Stellungnahme im Bauleitplanverfahren
hier: Bebauungsplan 63460/05
Arbeitstitel: Max-Becker-Areal in Köln-Ehrenfeld

Hier: Stellungnahme zum Bebauungsplan 63460/05 „Max-Becker-Areal“ in Köln-Ehrenfeld

Bebauungsplan-Entwurf Nummer 63460/05**Arbeitstitel: "Max Becker-Areal" in Köln-Ehrenfeld**

Zu 2.1 b)

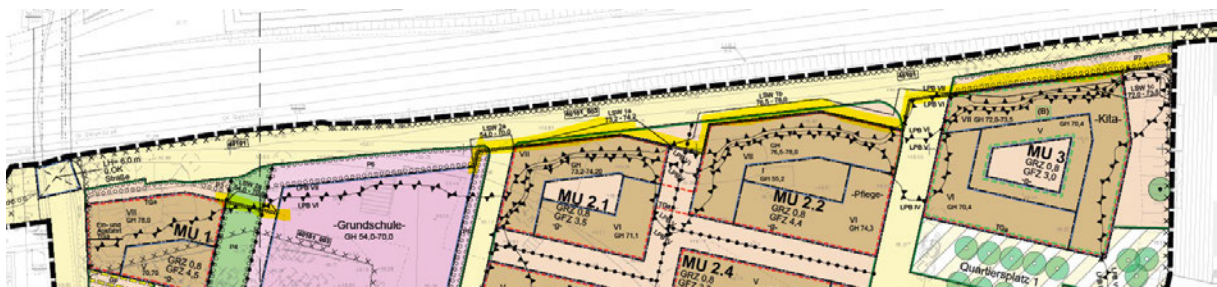
Wenn das höchstzulässige Maß der Überschreitung einer Gebäudehöhe auf 2,5m begrenzt bleibt, ist ausgeschlossen, dass ein baulicher Zugang auf das Dach (z.B. mittels Weiterführung des Treppenhauses zu Wartungszwecken, Pflege der Dachbegrünung etc.) geschaffen werden kann. Hierfür sind mindestens 3m Höhe erforderlich.

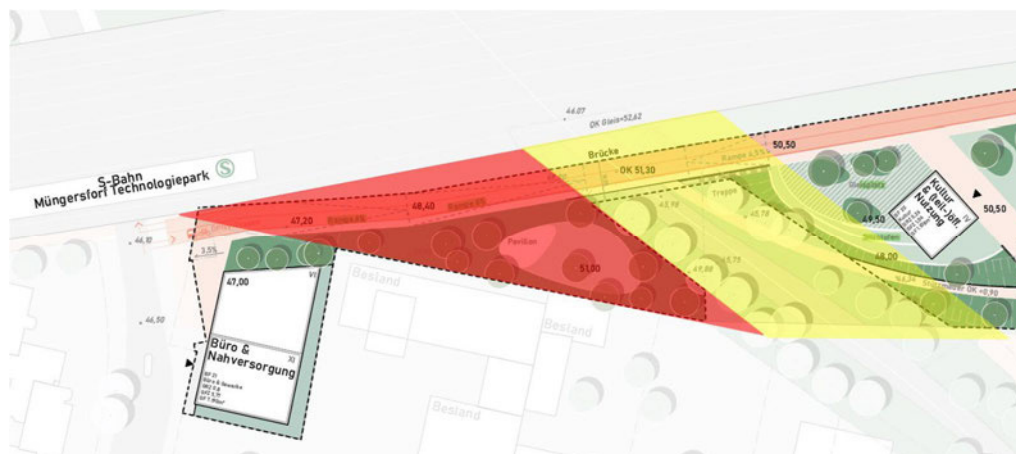
Die Straße, welche bahnparallel verlaufen soll und an der Vitalisstraße anbindet (vgl. Abb. hellrot), verläuft teilweise auf DB-Grundstück (vgl. Abb. dunkelrot markierte Fläche).

Bei dieser Fläche handelt es sich um eine vorgemerkte Baustelleneinrichtungsfläche, welche vom Projekt für die Realisierung des S-Bahn Ausbaus und der Taktverdichtung des Schienenpersonenverkehrs von großer Bedeutung ist. Wenn die in Abb. 2 rot markierte Baustelleneinrichtungsfläche dem Projekt nicht zur Verfügung steht, ist mit erheblichen Erschwernissen für die zukünftige Realisierung der Maßnahme zu rechnen. **Aus diesem Grund kann das Projekt Ausbau S6 Köln – Mönchengladbach einer Veräußerung der genannten Fläche nicht zustimmen.**

Ferner lässt der Plan vermuten, dass die neue Straße direkt an die DB-Grenze anschließt. Anfallende Abstandsflächen wären bei der städtischen Planung zu berücksichtigen. Eventuelle bauliche Maßnahmen zur Abgrenzung der DB-Fläche und damit verbunden das Verhindern des unerlaubten Betretens des Gleisbereichs wären durch die Antragstellerin zu untersuchen.

In dem Bereich der Bahngleise (vgl. Abb. hellgelb markiert) ist ein Bahndamm vorhanden, welcher für die Standsicherheit der Gleisanlagen erforderlich ist. Die Standsicherheit der Bahnanlagen ist in jedem Falle sicherzustellen. Bei Eingriff in den Bahndamm sind konstruktive Maßnahme zur Sicherstellung der Standsicherheit der Gleisanlagen erforderlich. Hierzu muss auch beachtet werden, dass durch einen Eingriff in den bestehenden Bahndamm dessen Bestandschutz fallen kann. Dieses ist entsprechend nachzuweisen.

Von: [Redacted]
Gesendet: Dienstag, 19. August 2025 15:32
An: [Redacted] >
Cc: [Redacted]
Betreff: MBA | Gebäudehöhen MU 6.2

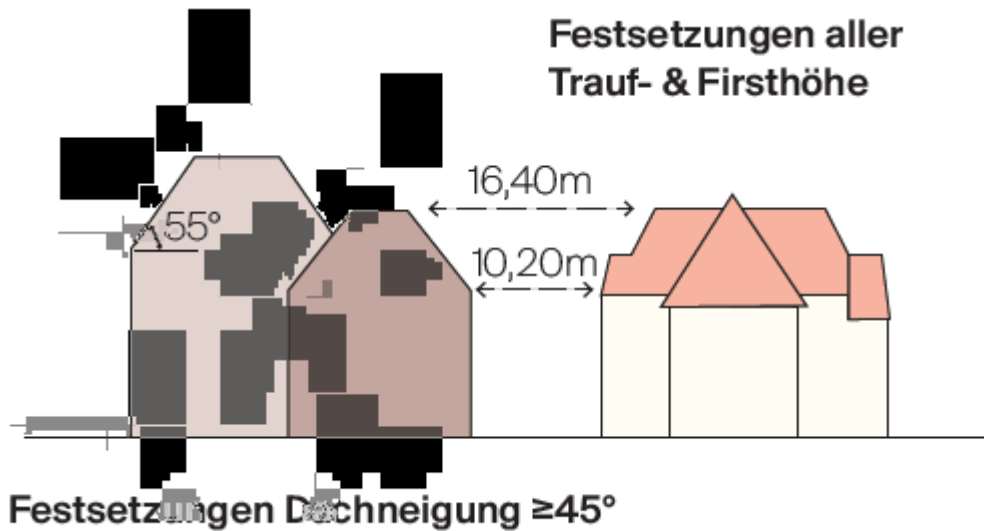
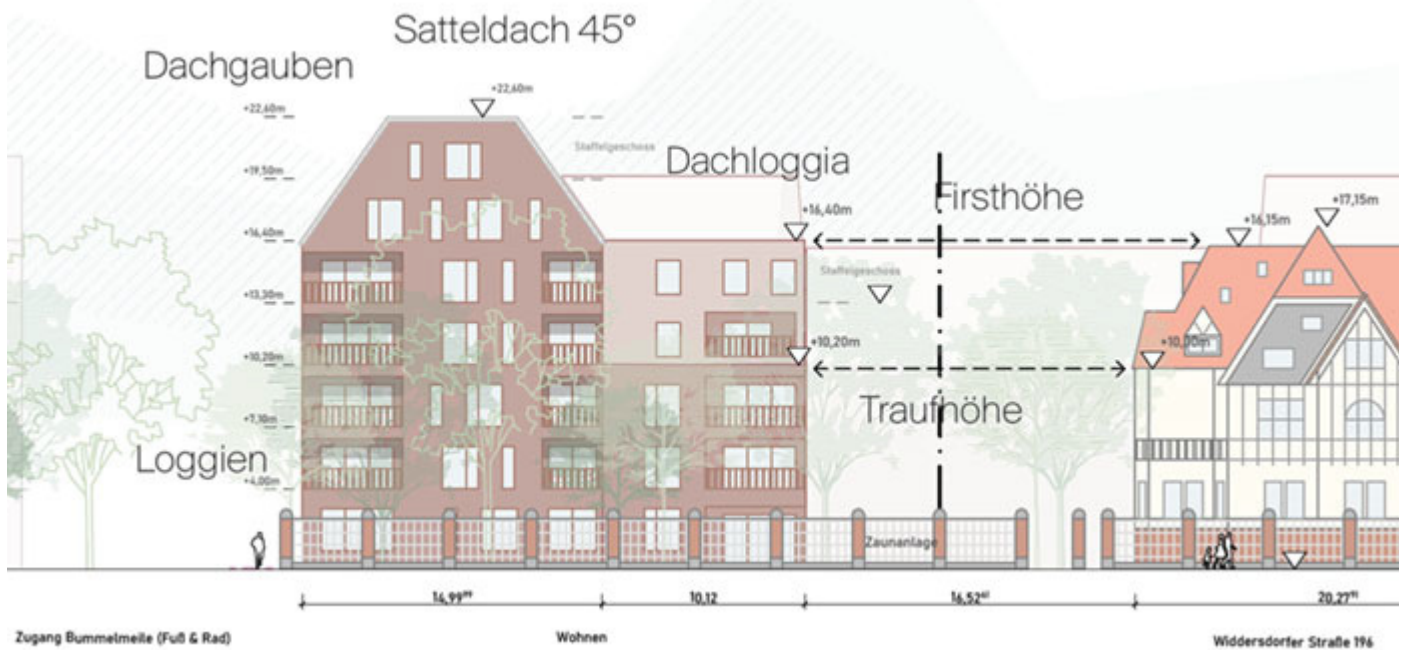
ausgehend von diesem Systemschnitt und von einer Geländehöhe von 48.80 m ü. NHN (siehe Wolken im Planausschnitt) sind die Höhen baulicher Anlagen im MU 6.1 wie folgt festgesetzt:

| 19,50 m neu: 20,20 m | 68,30 m ü. NHN neu: 69,00 m ü. NHN |
| 22,60 m neu: 23,30 m | 71,40 m ü. NHN neu: 72,10 m ü. NHN |

Starkregenereignisse

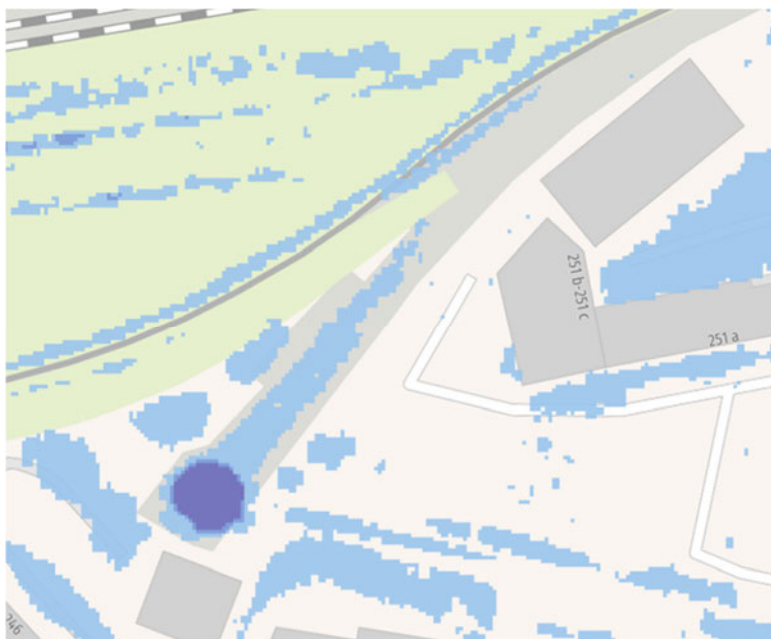
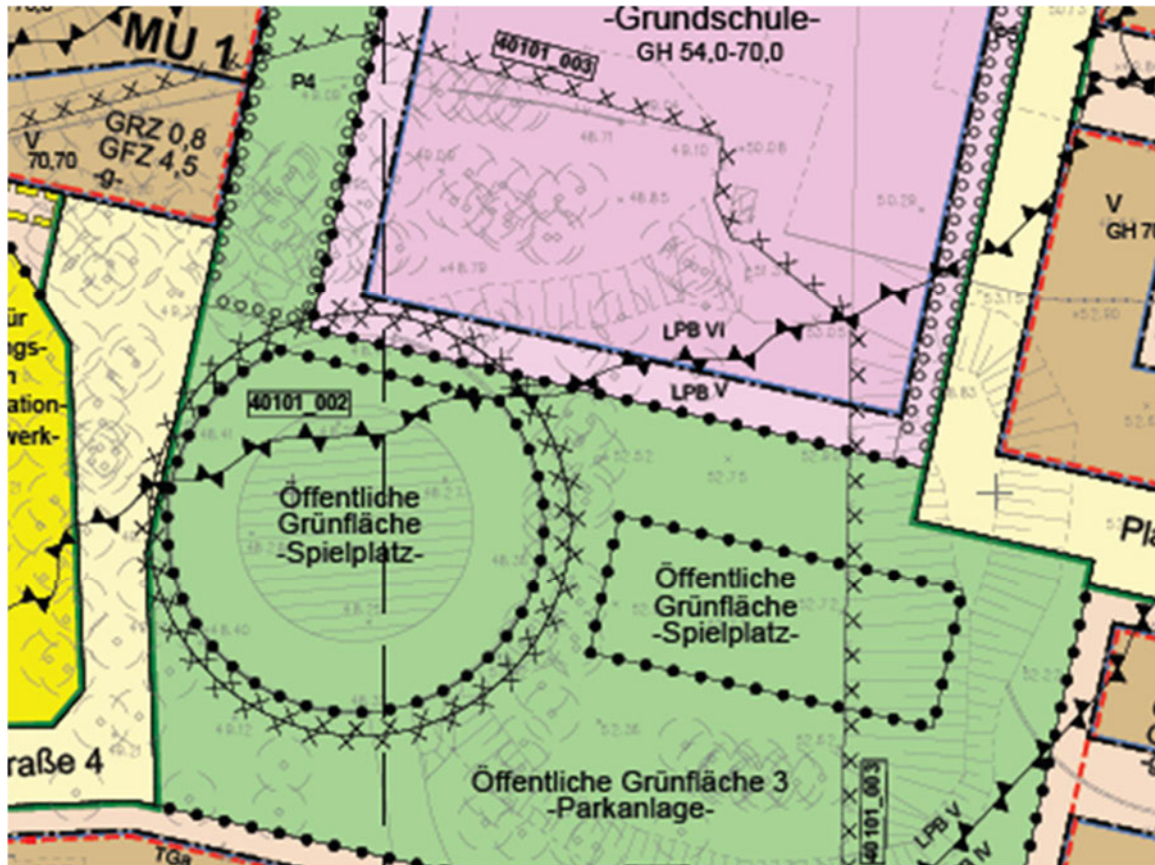
Laut Machbarkeitsstudie (MBS) zum Schulgrundstück ist eine Schulhoffläche von 2.630 qm ausgewiesen. Bei einer Schüler*innenzahl von z. B. 27 pro Klasse ist eine Fläche für den Schulhof von 2700 qm notwendig.

Daher ist die Fläche knapp und darf unter keinen Umständen einer Überflutung ausgesetzt sein. Zudem befinden sich sowohl die **Sporthalle, wie auch das Schwimmbad** nach MBS im **Erdreich**. Auch hier muss gewährleistet sein, dass eine Überflutung dieser Unterrichtsber-eiche ausgeschlossen ist.

Nach den Angaben der Überflutungskarte liegt der Bereich unter dem Gasbehälter im Überflutungsbereich. Ob der Schulhof hiervon betroffen ist, ist anhand der vorliegenden Unterlagen schwer zu beurteilen, aber als worst case Szenario anzunehmen. Zumindest grenzt er an den Überflutungsbereich an. **Jegliche Gefahren und Zerstörungen, die davon ausgehen, müssen vermieden werden.**
